Ведомость рабочих чертежей основного комплекта АР2		
Лист	Наименование	Примечание
1	Общие данные	
2	Общие данные	
3	Общие данные	изм.4 (изм.)
4	Ведомость наружной отделки	изм.4 (изм.)
5	Фасад А-С. Фасад 1-9. Фрагмент фасада в осях 7-9/А-П	изм.4 (изм.)
6	Фасад С-А. Фасад 9-1. Фрагмент фасада в осях 1/ П.1-А	изм.4 (изм.)
7	Схемы заполнения оконных проемов	изм.2 (изм.), изм.4 (зам.)
8	Фасад 1.С-9.С. Фасад 9.С-1.С. Фасад П.1-А	изм.4 (зам.)
9	Цветовое решение. Фасад А-С	изм.4 (изм.)
10	Цветовое решение. Фасад 1.С-9	
11	Цветовое решение. Фасад 9-1.С. Фасад П.1-А	изм.4 (изм.)
12	Цветовое решение. Фасад С-А	изм.4 (изм.)

СП-01-21-АР2			
						Многоквартирный многоэтажный дом с помещениями обслуживания жилой застройки, подземная автостоянка по ул. Есенина в Дзержинском районе г. Новосибирска			
Изм.	Кол.уч.	Лист	№ док.	Подп.	Дата				
Разраб.	Подолякин					Многоквартирный жилой дом с подземной автостоянкой	Стадия	Лист	Листов
Проверил	Устинова						Р	1	
ГАП	Устинова								
						Общие данные			
Н. контр.	Засыпкин								
						ООО "АТТА-Интерн"

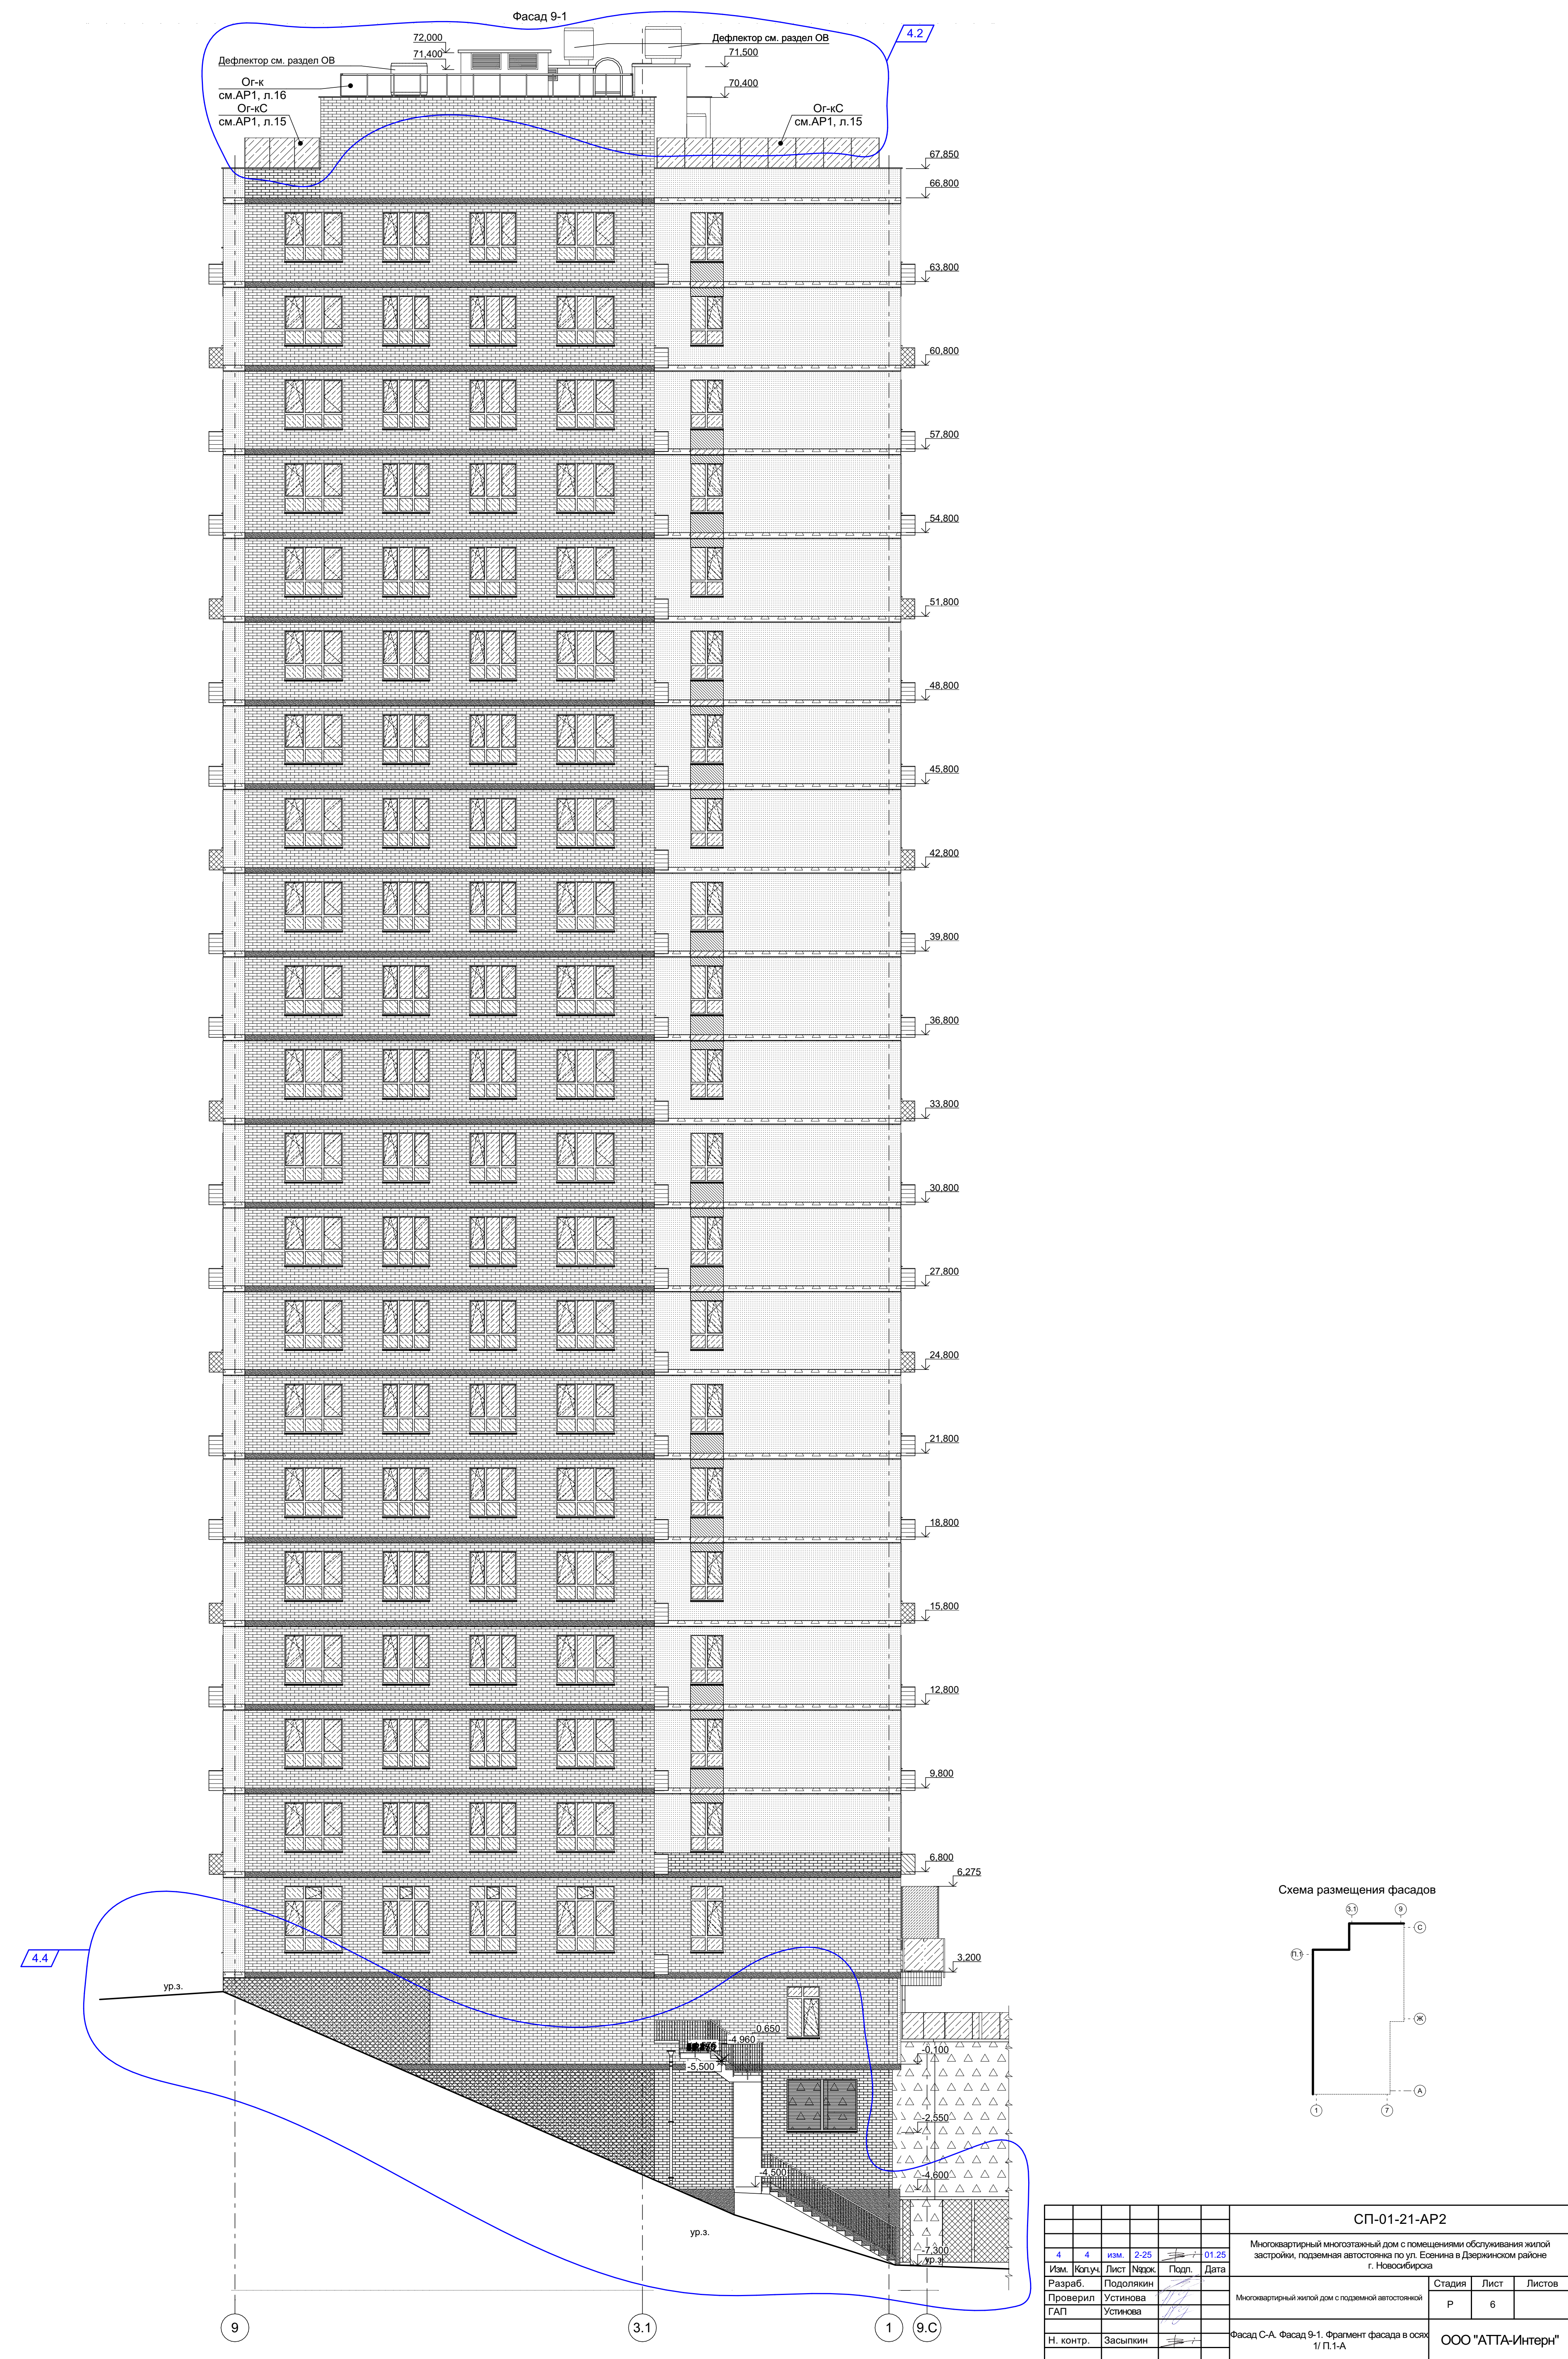
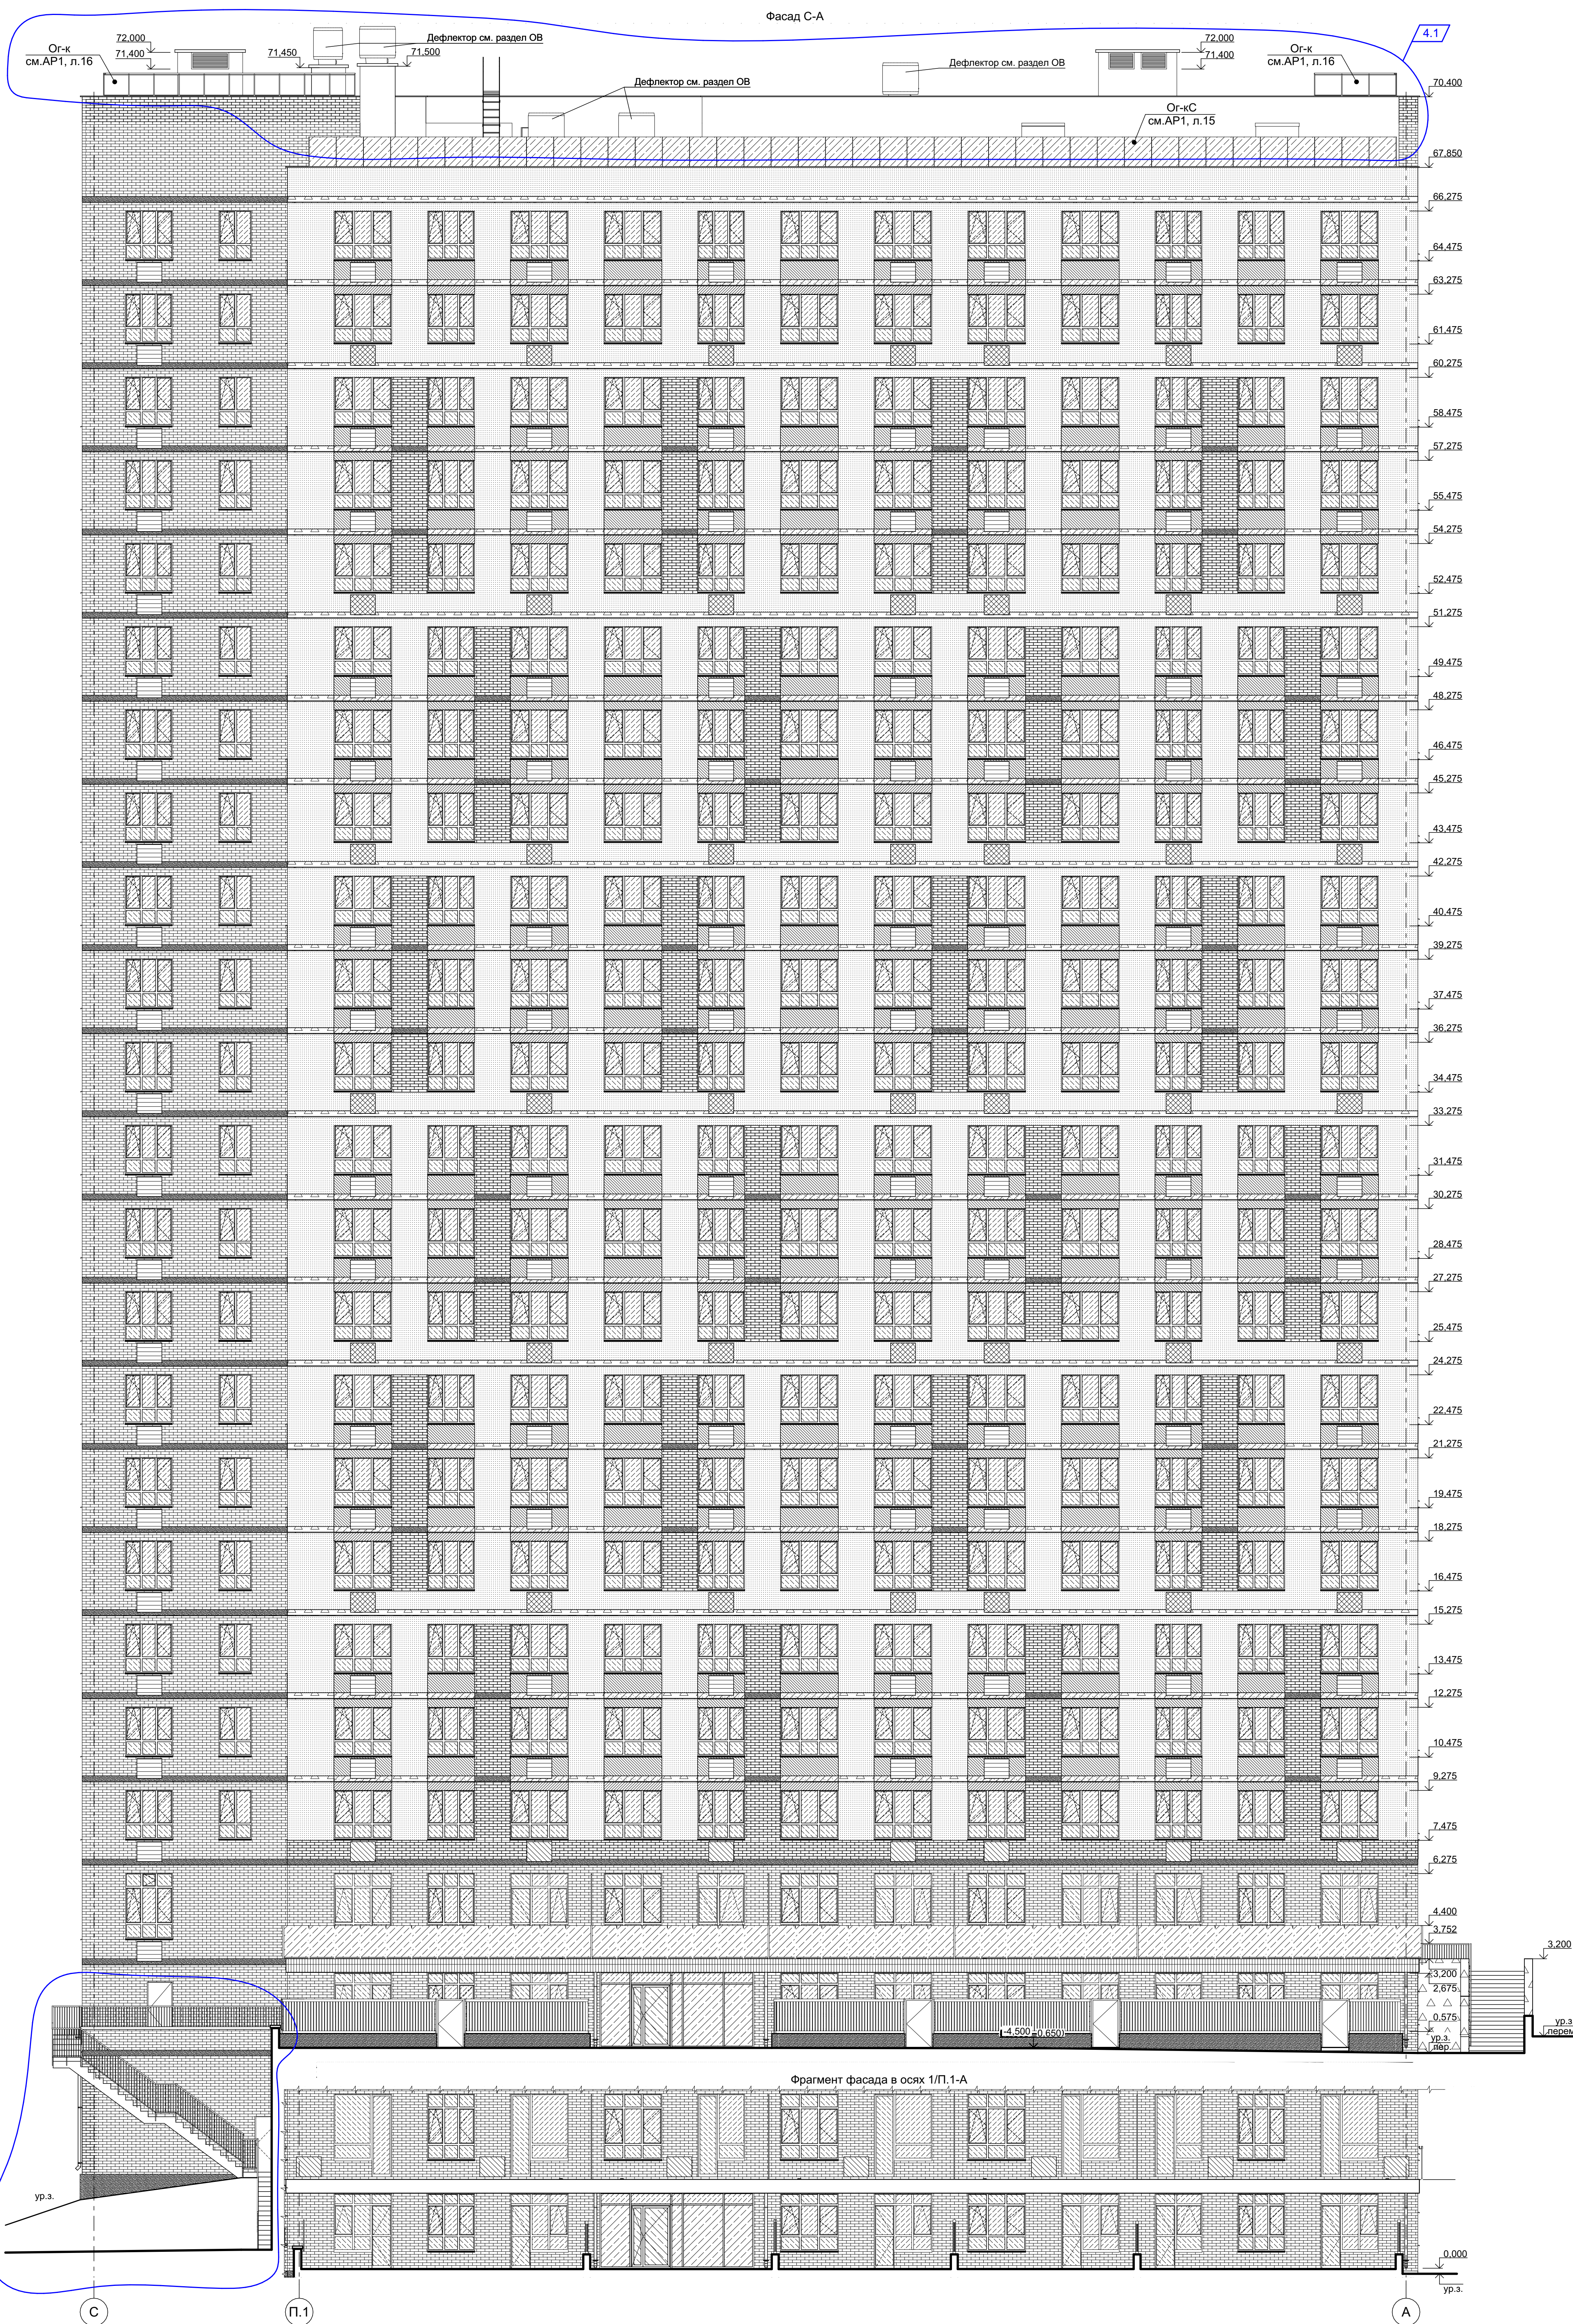
Поз.	Наименование элемента фасада	Наименование материала отделки	Образец штриховки	Наименование и номер колера и (или) образец цвета	Количество	Примечание
1	Наружные стены	Лицевой кирпич облицовочный 250х120х55 (ГОСТ 530-2012)		 (0.7 Дарт-Флеш-гладкий)	<del>3 429,2 м²</del> 4050,8 м²	Цвет уточнить с группой авторского надзора по фактическим оттенкам кирпича (производитель "ЛИКОЛОР")
				(1НФ Сливки)	<del>2 841,6 м²</del> 2742,3 м²	
				(1НФ Флеш-Лава)	520,4 м²	
	Окраска по штукатурке			 (В цвет кирпича "0.7 Дарт-Флеш-гладкий")	<del>15 м²</del> 33,1 м²	4.2
2	Торцы плит	Окраска по подготовленной бетонной поверхности		 (В цвет кирпича "0.7 Дарт-Флеш-гладкий")	282,6 м²	Цвет уточнить с группой авторского надзора по фактическим оттенкам кирпича
				 (В цвет кирпича "1НФ Сливки")	255,5 м²	
				 (В цвет кирпича "1НФ Флеш-Лава")	100,5 м²	
3	Ж.б. стены, колонны, потолок и парапеты подземной автостоянки	Окраска по штукатурке		 (В цвет кирпича "1НФ Сливки")	1 552 м²	Цвет уточнить с группой авторского надзора по фактическим оттенкам кирпича

Окраска по подготовленной бетонной поверхности			<del>387,7 м²</del> 448,2 м²	
4	Ограждения террас фасада С-А	Окраска по штукатурке		 (В цвет кирпича "0.7 Дарт-Флеш-гладкий")	50,3 м²	Цвет уточнить с группой авторского надзора по фактическим оттенкам кирпича
5	Ограждения террас фасада А-С, подпорные стенки, торцы наружной лестницы в осях 1-2/П.1-Р.1	Окраска по подготовленной бетонной поверхности		 (В цвет кирпича "0.7 Дарт-Флеш-гладкий")	166,3 м²	Цвет уточнить с группой авторского надзора по фактическим оттенкам кирпича
				 (В цвет кирпича "1НФ Сливки")	<del>67 м²</del> 115,9 м²	
6	Отделка лестницы в осях 4-7/А	Тротуарная плитка			19 м²	Цвет уточнить по дизайн-проекту
7	Отделка лестницы в осях 1-2/П.1-Р.1	Упрочнитель бетонных поверхностей			8 м²	Цвет уточнить по дизайн-проекту
